Öffentliche Sitzung des Gemeinderates

Die nächste öffentliche Sitzung des Gemeinderates findet am **Dienstag, 25. Januar 2022,** um 20.00 Uhr, **im Bürgersaal des Rathauses Öhningen, Klosterplatz 1** statt.

Sitzungsvorlage

ANSICHT WEST

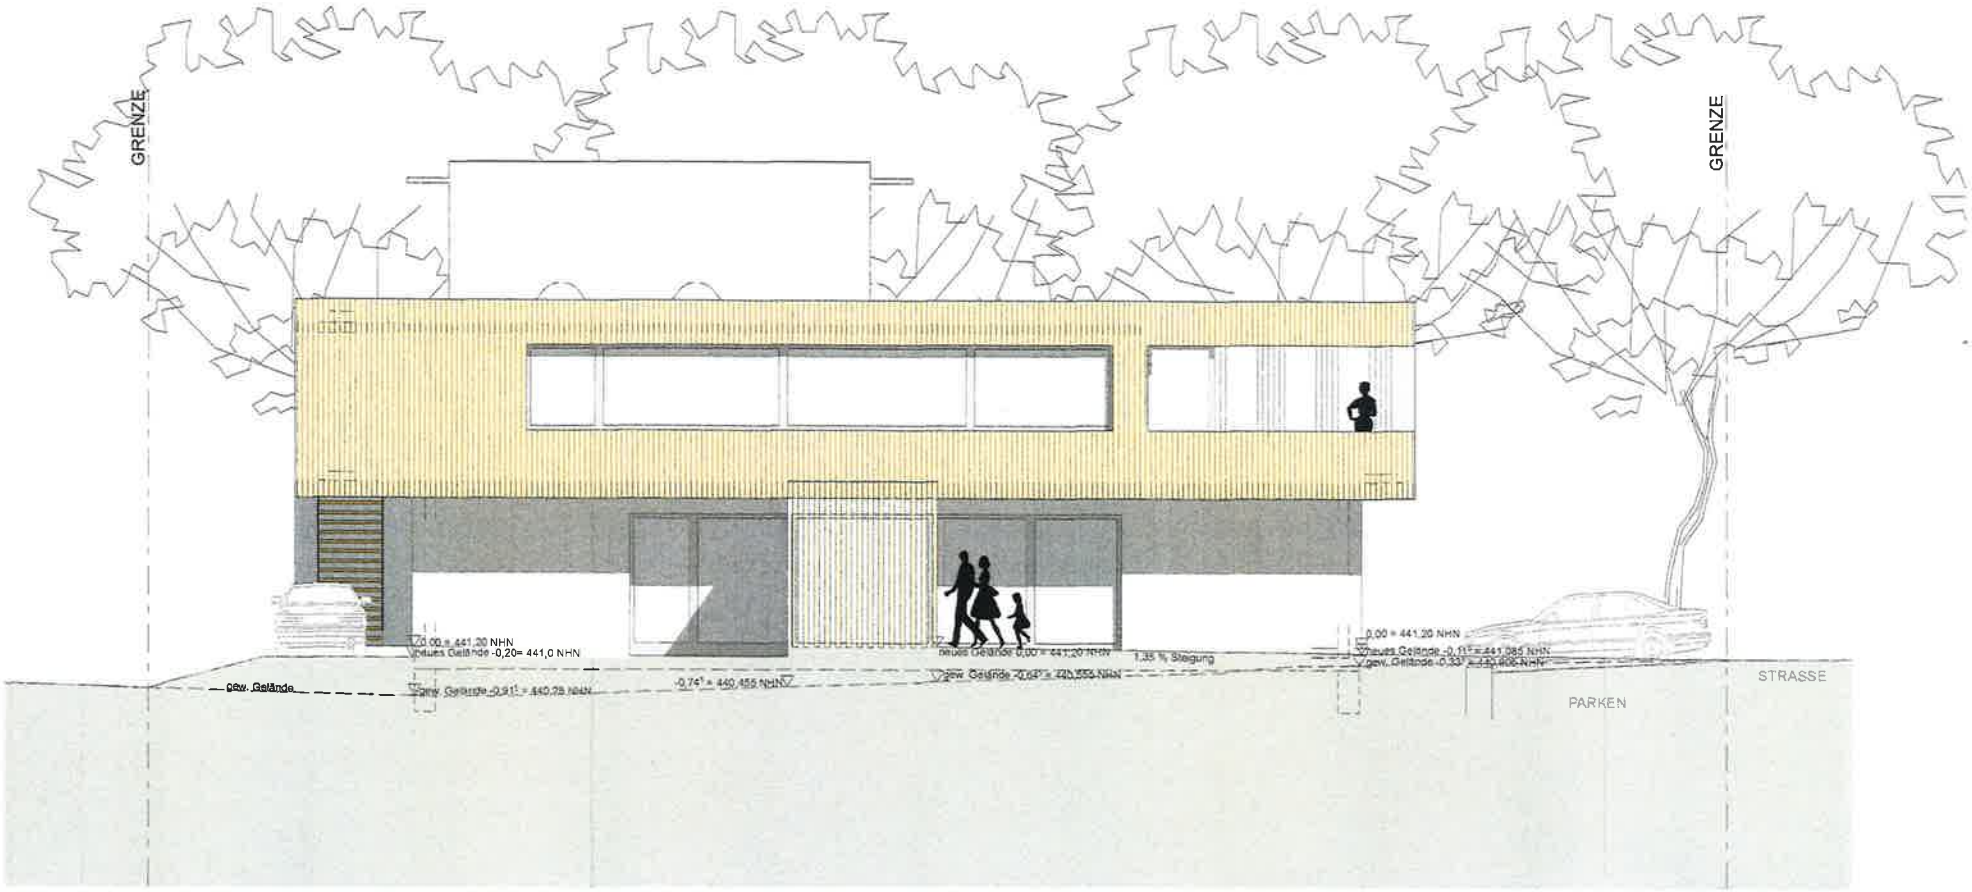
Die Bauherrschaft plant die Errichtung eines Wohn- und Geschäftshauses mit einer Zahnarztpraxis (Nutzfläche 406 qm) sowie zwei Wohnungen im Obergeschoss auf dem Dach ist ein Aufenthaltsraum sowie eine Terrasse für die Mitarbeiter der Praxis vorgesehen. Ebenfalls verfügt jede der beiden Wohnungen über eine Dachterrasse. Das Gebäude ist 2- geschossig vorgesehen und ähnelt im Stil dem gegenüber stehenden Wohnhaus. Auch wenn das Gebäude mit einer Größe von 29,13m x 17,78m (EG) bzw. 31,13m x 20,98m (OG) eine nicht unerhebliche Fläche überdeckt, werden die bebauungsplanrechtlichen Vorgaben eingehalten. Die erforderlichen 19 KFZ Stellplätze (inkl. einem behindertengerechten Parkplatz) werden ebenso nachgewiesen wie die 10 Fahrradstellplätze.

Die Wandhöhe bleibt mit 447,76 m ü. NN um 24cm unter dem im Bebauungsplan festgesetzten Maß die Firsthöhe liegt mit 450,26 m ü. NN um 74cm unter dem Bebauungsplanmaß. Der auf der Dachterrasse aufgesetzte Aufenthaltsbereich der Mitarbeiter ist von den Außenwänden abgerückt und zählt somit wohl nicht zur Wandhöhe. Ob zur Absicherung der Dachterrasse noch ein Geländer vonnöten ist, ist eine Frage bauordnungsrechtlicher Natur und durch das Landratsamt zu entscheiden.

Nach Auffassung der Verwaltung hält sich die Planung an die Maßgaben des Bebauungsplans.

Das gemeindliche Einvernehmen wird erteilt.

Betreff:
Am Käppeleberg 7, Flst. Nr. 27 in Schienen
Anbau im DG an bestehendes Wohnhaus
(vereinfachtes Baugenehmigungsverfahren)

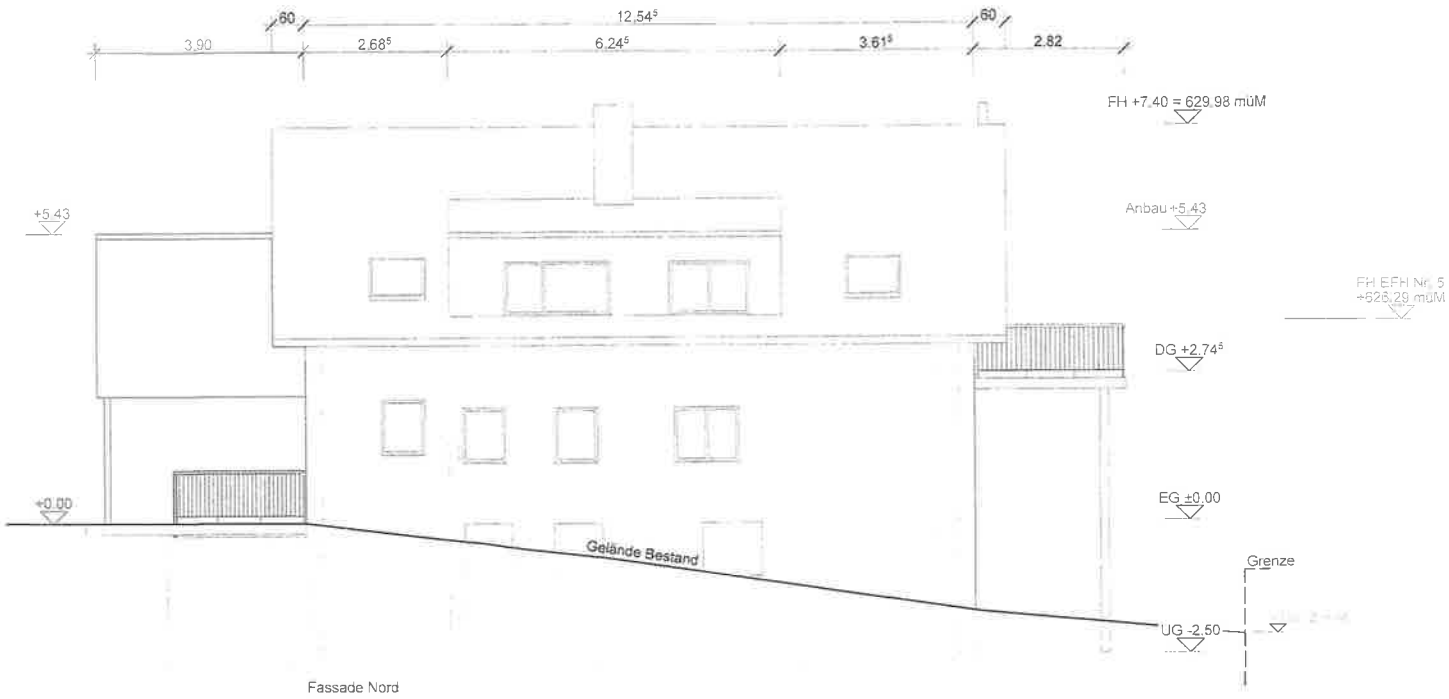
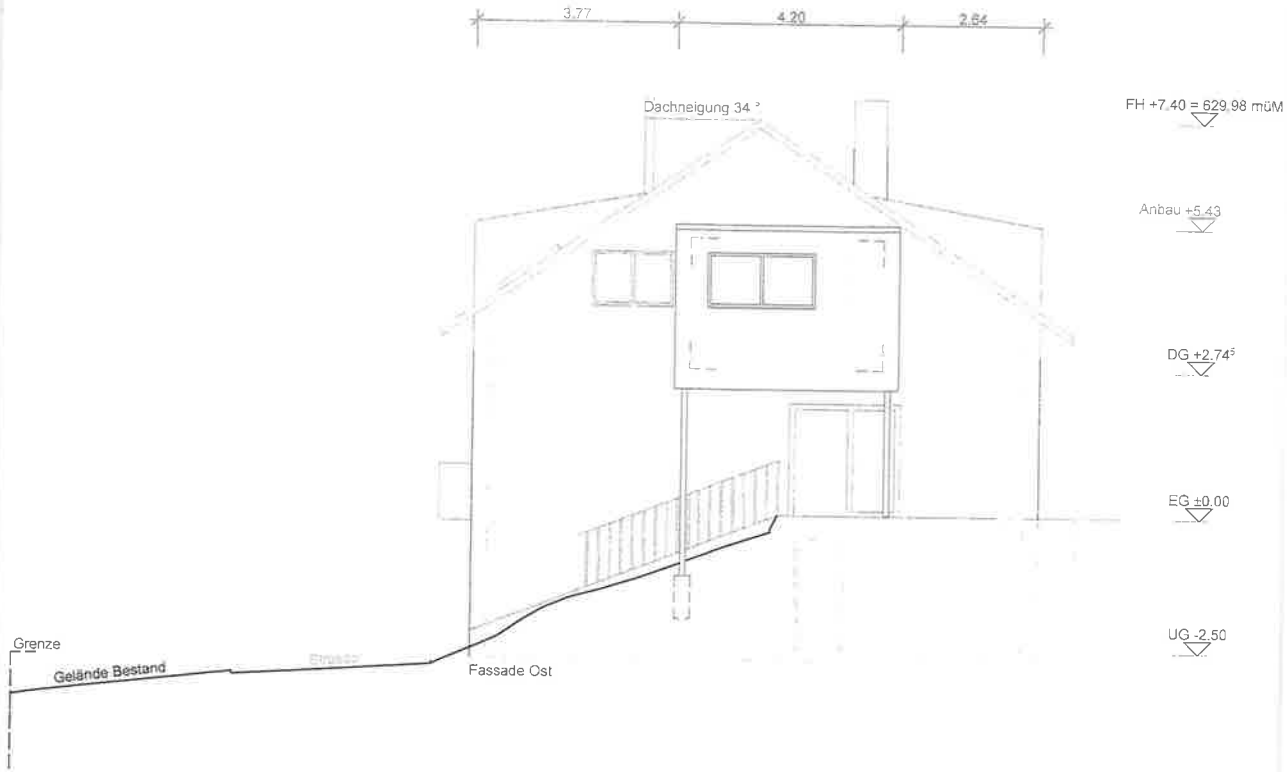
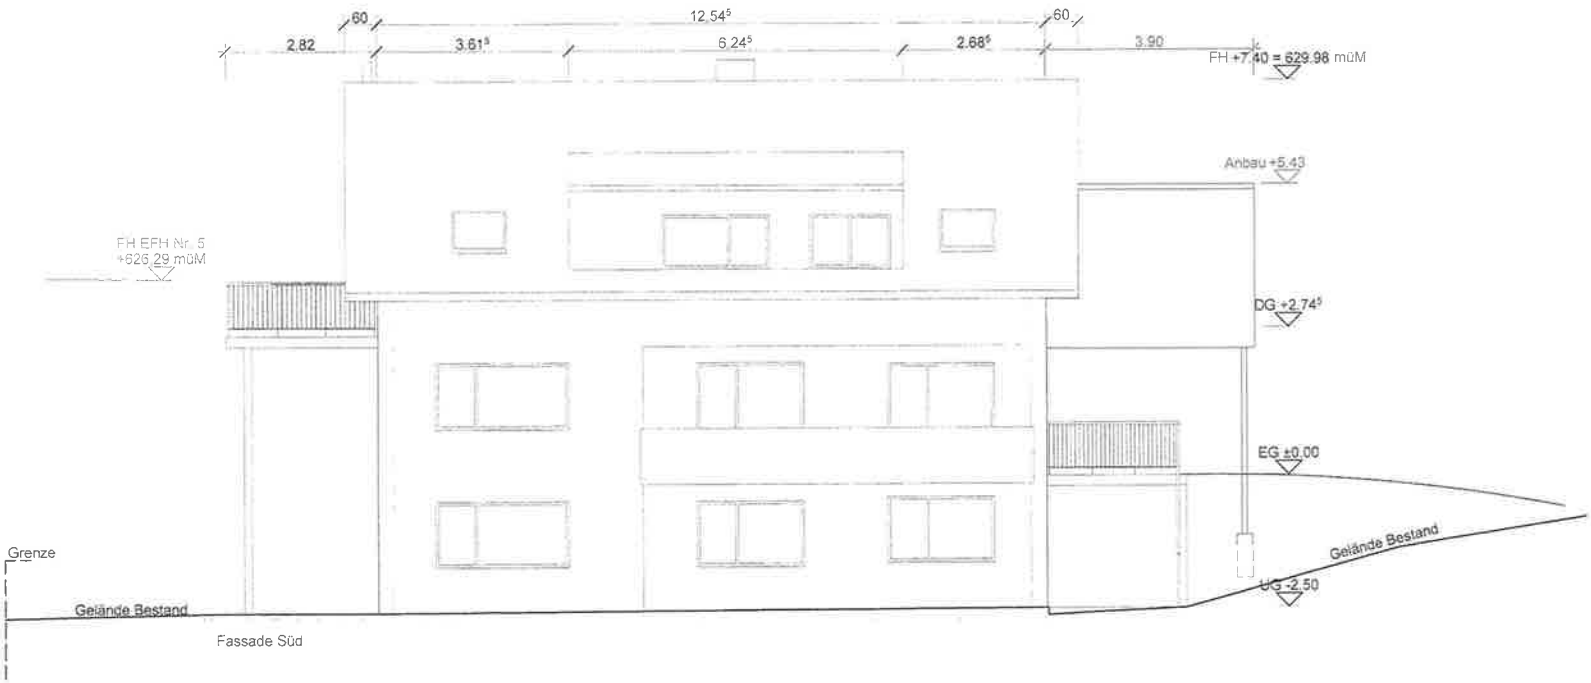
Die Bauherrschaft beabsichtigt östlich am vorhandenen Wohnhaus im Obergeschoss einen Anbau zur Aufnahme eines Büros zu erstellen. Der Anbau hat eine Bruttogröße von 3,90m x 4,20m und befindet sich oberhalb des Eingangsbereichs. Er ist auf zwei Stützen angeordnet und verfügt über ein Flachdach. Insgesamt liegt das Bodenniveau auf 2,74m über Erdgeschossfußbodenhöhe und das Flachdach endet mit einer Höhe von 5,43m über Erdgeschossfußbodenhöhe. Da der Anbau die Grenze zum Nachbargrundstück (Eigentümeridentität) überschreitet, müsste dies durch Baulast gesichert werden. Diese Baulast ist bereits existent. Auch wenn die optische Anmutung nicht unproblematisch sein dürfte, ist davon auszugehen, dass sich das Vorhaben nach Art und Maß der baulichen Nutzung einfügen wird.

Das gemeindliche Einvernehmen wird erteilt.
